COMUNICAZIONE DI MODIFICA NON SOSTANZIALE DELL'AUTORIZZAZIONE INTEGRATA AMBIENTALE RILASCIATA DALLA CITTÀ METROPOLITANA DI VENEZIA CON DETERMINAZIONE N. 2220/2025

RELAZIONE TECNICA DESCRITTIVA DELLA MODIFICA NON
SOSTANZIALE IN PROGETTO

Cereal Docks Marghera S.r.l.

ANNESSO 01 - DESCRIZIONE DELLE VALVOLE ON/OFF AGGIUNTIVE ALLA LINEA DI MANDATA DEL VENTILATORE 136

Process diagram

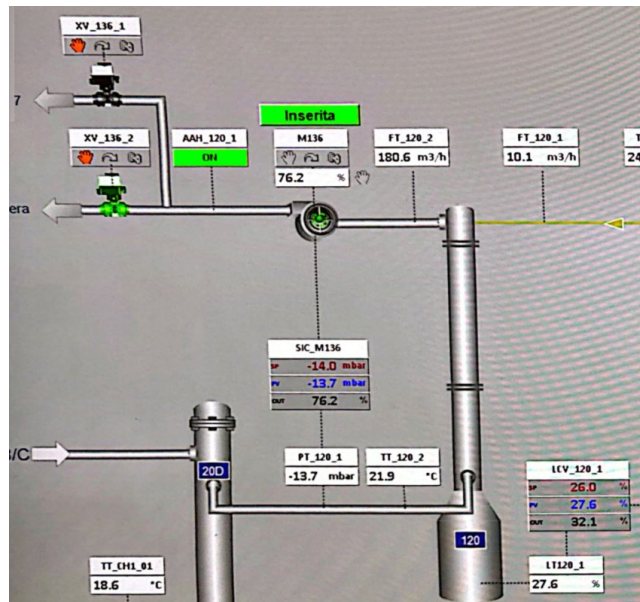
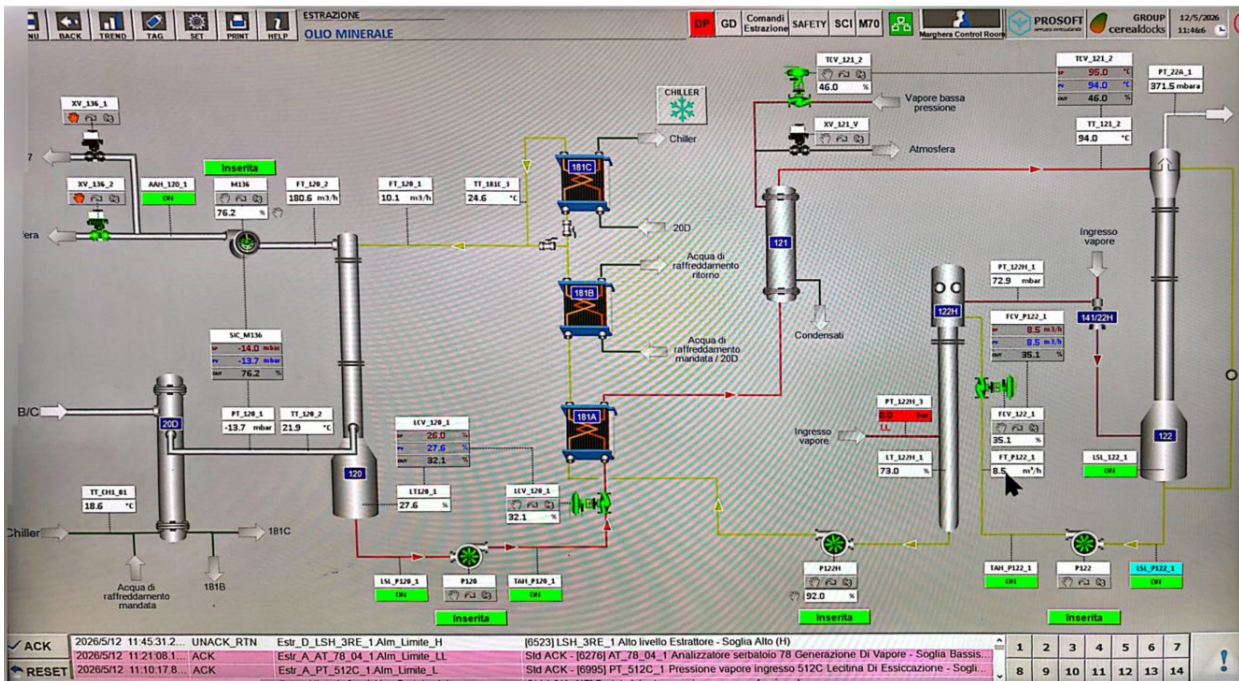
E.g. In normal running **XV-136-01** valve to chimney is open, in case of AT-120-1 alarm or 36B fan stops, first action is to open **XV-136-02** valve to atm, and only when the opening is confirmed, the valve XV valve to chimney will close.

Ad esempio, durante il funzionamento normale la valvola **XV-136-01** verso il camino è aperta; in caso di allarme AT-120-1 o di arresto del ventilatore 36B, la prima azione è aprire la valvola **XV-136-02** verso l'atmosfera, e solo quando l'apertura è confermata, la valvola XV verso il camino verrà chiusa.

- 2) La valvola XV01 può essere **aperta se** i tre ventilatori nella sezione di essiccazione e raffreddamento della farina **sono in funzione**. Questo è necessario per evitare il flusso inverso dalla mandata del ventilatore 136 verso l'impianto di essiccazione e raffreddamento della farina, invece che verso lo scarico comune del camino.
